リコール届出日：令和5年4月20日

リコール届出番号	外-3604	リコール開始日	令和5年4月20日
届出者の氏名又は名称	フォルクスワーゲングループ ジャパン株式会社 代表取締役 マティアス シェーパース	製作国：英国 製作者名：ベントレー モーターズ リミテッド 問合せ先：ベントレーコール(フリーダイヤル) 0120-97-7797	
不具合の部位（部品名）	サイドエアバッグ（ブラケット固定用リベット）		
基準不適合状態にあると認める構造、装置又は性能の状況及びその原因	前席シートの背もたれに装着されているサイドエアバッグにおいて、当該部品のブラケットを固定するリベットの芯軸の切断部が突出しているものがある。そのため、サイドエアバッグ展開時に突出したリベット芯軸にエアバッグが接触し裂けることにより、乗員保護性能が低下するおそれがある。		
改善措置の内容	全車両、該当するリベットを点検し、芯軸が突出している場合は削り取り、リベット上に指定の保護テープを貼り付ける。芯軸が突出していない場合は、指定の保護テープの貼り付けのみを行う。		
不具合件数	0件	事故の有無	なし
発見の動機	本国からの情報による。		
自動車使用者及び自動車特定整備事業者に周知させるための措置	<ul style="list-style-type: none"> ・ 使用者：ダイレクトメール、電話、または訪問等により通知する。 ・ 自動車特定整備事業者：日整連発行の機関誌に掲載する。 ・ 弊社インターネットホームページに掲載する。

改善箇所説明図

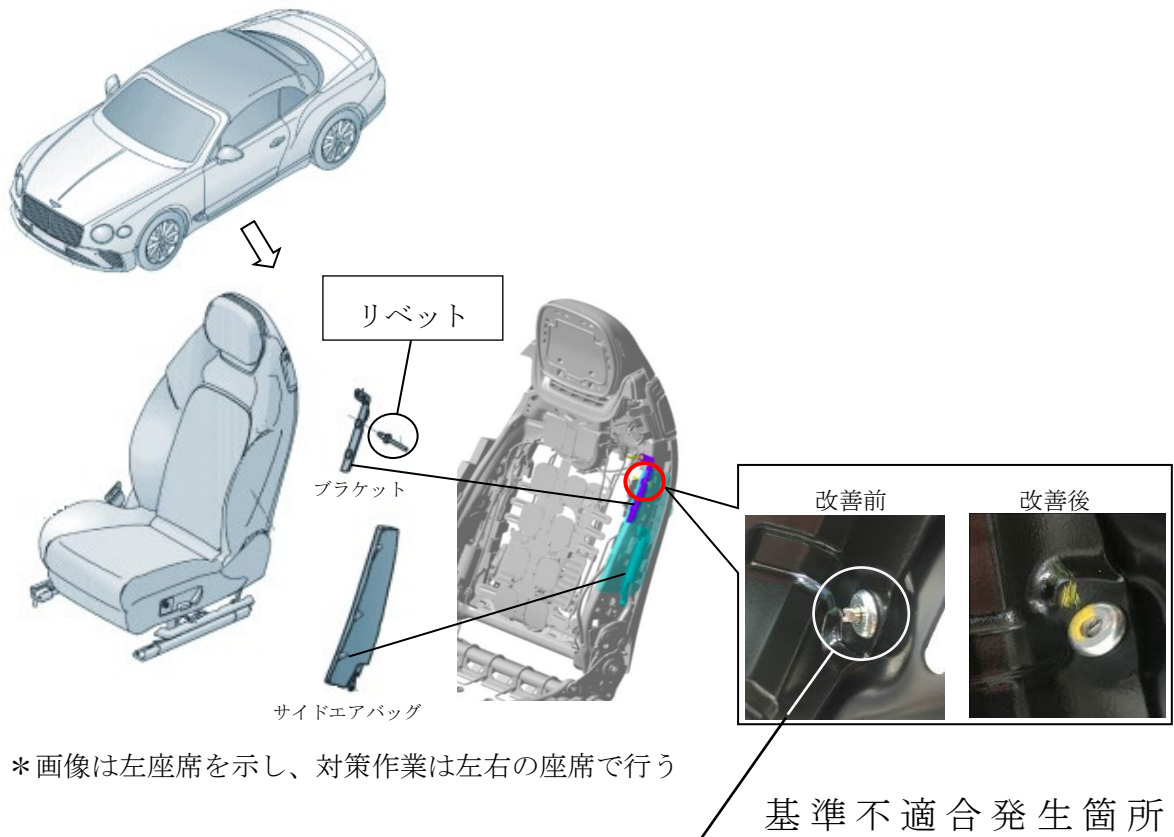
前席シートの背もたれに装着されているサイドエアバッグにおいて、当該部品のブラケットを固定するリベットの芯軸の切断部が突出しているものがある。そのため、サイドエアバッグ展開時に突出したリベット芯軸にエアバッグが接触し裂けることにより、乗員保護性能が低下するおそれがある。

全車両、該当するリベットを点検し、芯軸が突出している場合は削り取り、リベット上に指定の保護テープを貼り付ける。芯軸が突出していない場合は、指定の保護テープの貼り付けのみを行う。

は、芯軸を削り取る部品を示す。

識別：左側前席の内側のシートレールに青色のペイントを塗布する。
